## INFORME TÉCNICO

**OBRA: FACULTAD DE ARTE TEATRAL. ISA**

### REVISIÓN DEL PRIMER BLOQUE DE INFORMACIÓN ENVIADO POR DIDA

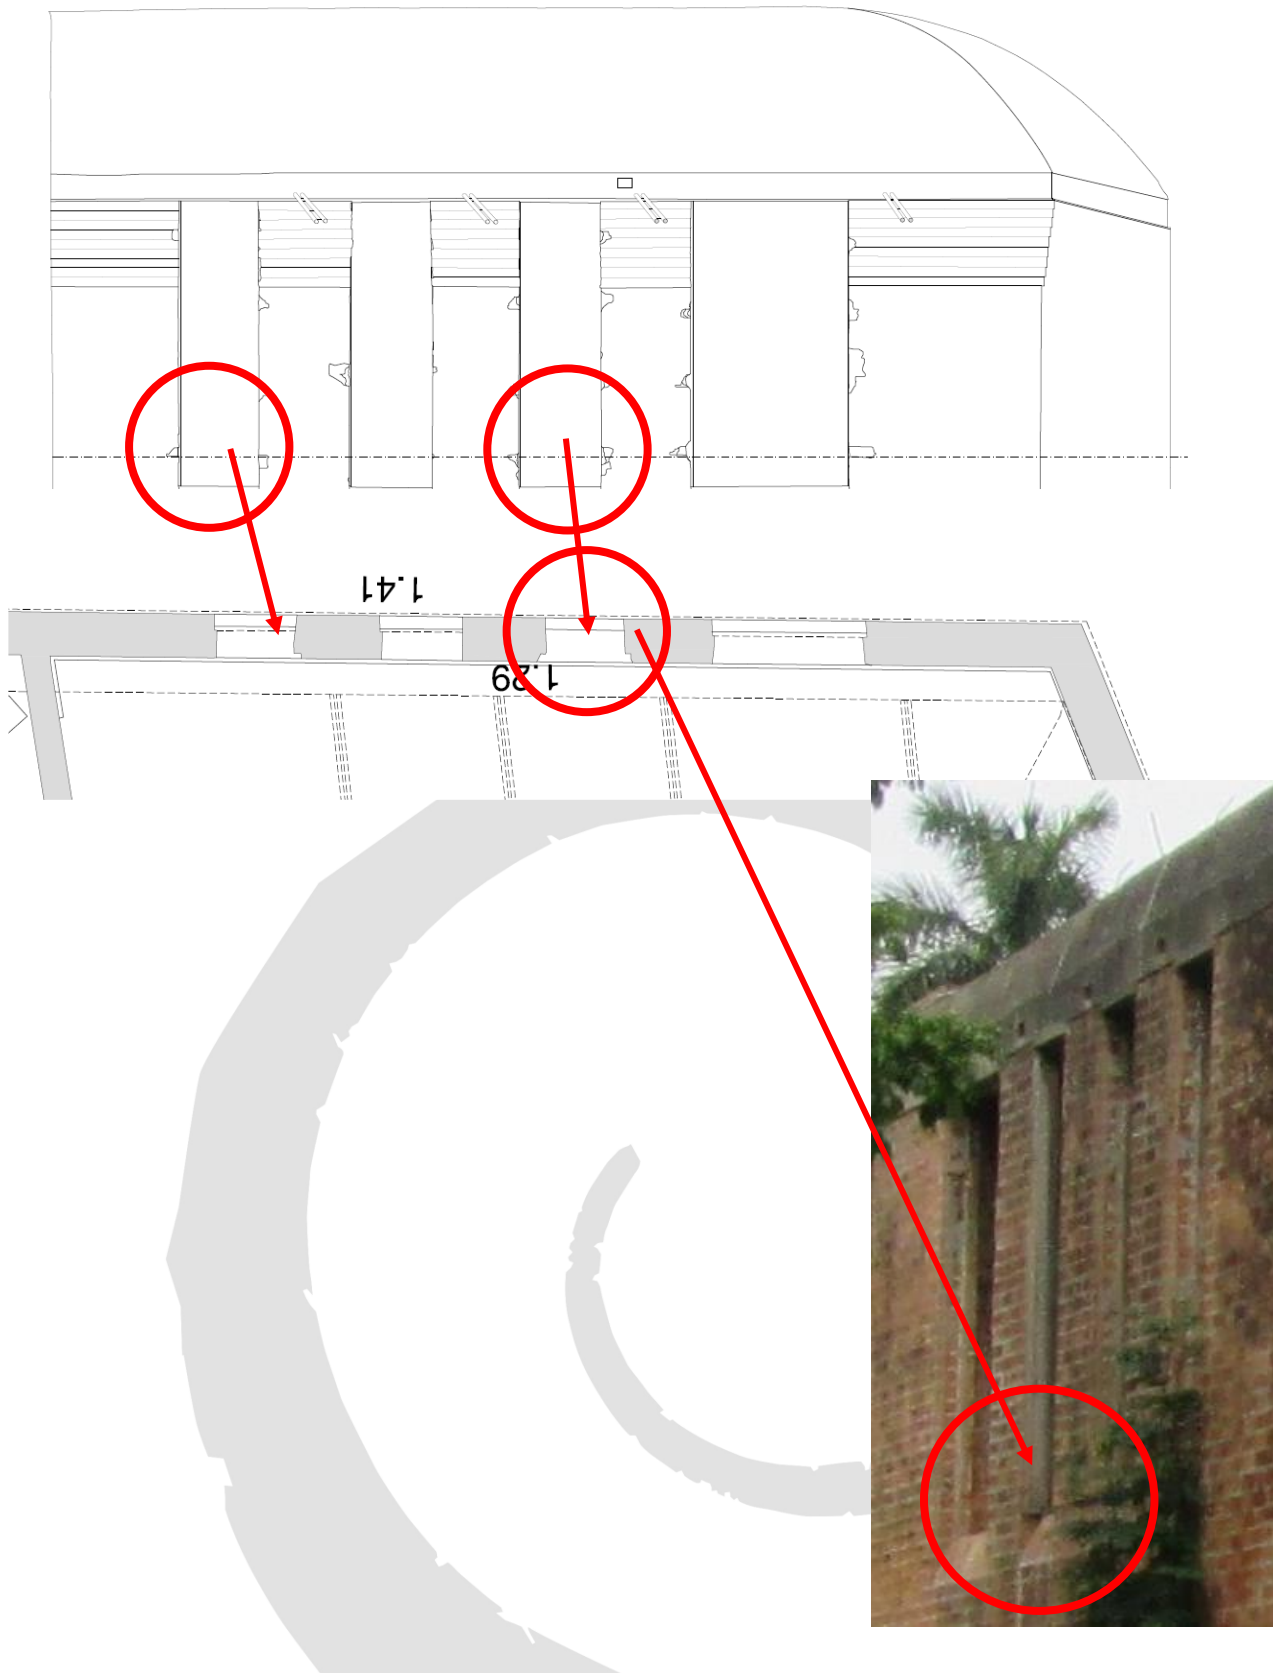
Deberá venir el dibujo en planta de los muros 1.32 y 1.5 con los vanos altos dibujados y bien delimitados, altura de antepechos y cotas (para el proyecto de carpintería).

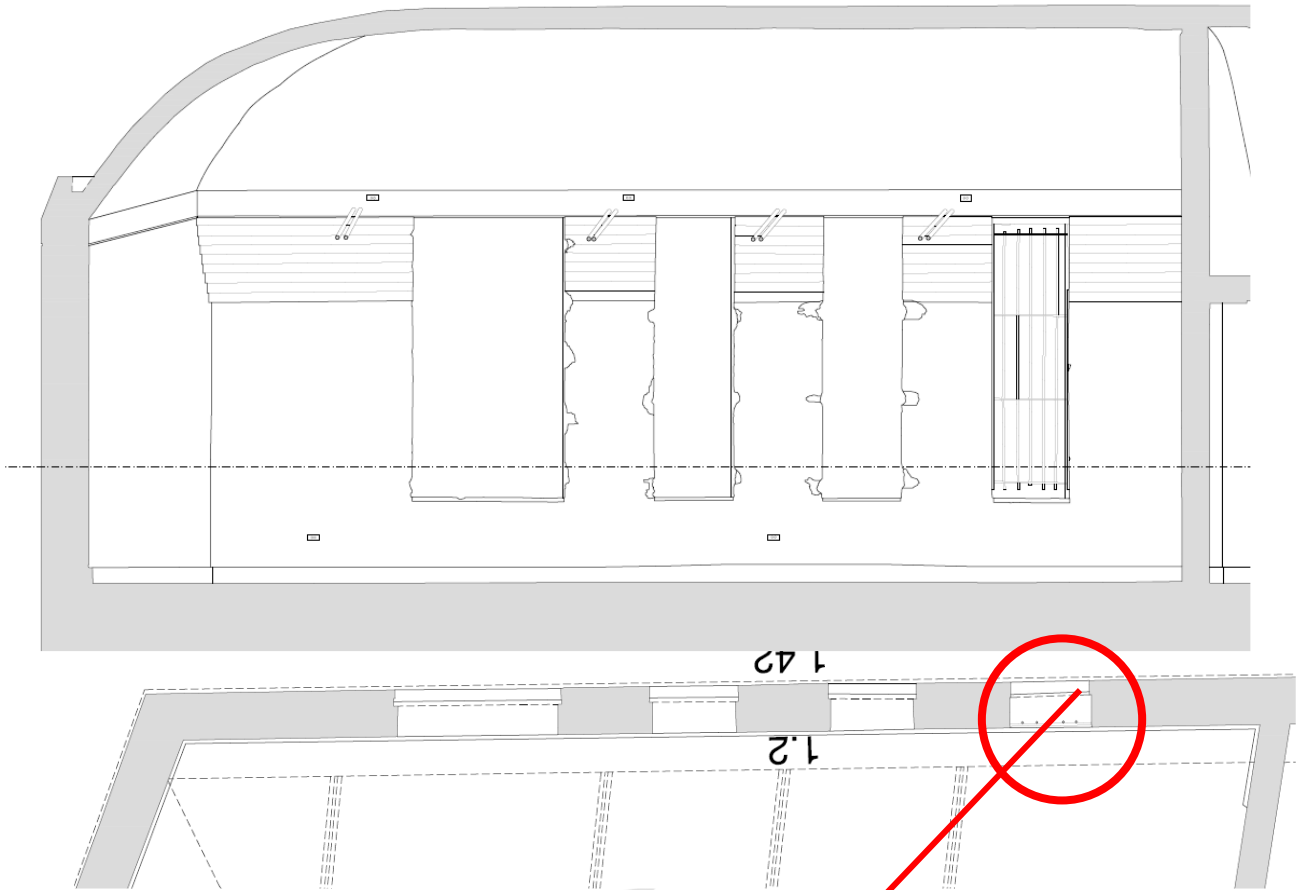
En la elaboración de la planta, al cortar a una altura determinada, a veces la línea de corte coincide con un hueco en el borde del vano. Después la definición del vano en planta, solamente tiene representada la línea de contorno del área de corte con el hueco en la esquina y se obvia el completamiento del vano en línea más fina en vista superior, apareciendo la configuración del vano con un área faltante en la esquina como si todo el vano fuera así. También sucede que, en el vano, a veces existen elementos pegados como tablas u otros, y aparece el contorno del vano por fuera de este elemento agregado sin

diferenciar el mismo del muro original de ladrillo (debe ser con una línea fina de separación o con otro tipo de hatch). A la hora de la elaboración del proyecto ejecutivo, se necesita saber hasta dónde llega el muro de ladrillo y donde y que tamaño tiene el elemento a ser retirado y/o completado, etc., para poder escoger el tamaño de la nueva carpintería a colocar.

Se adjuntan imágenes aclaratorias de este punto:
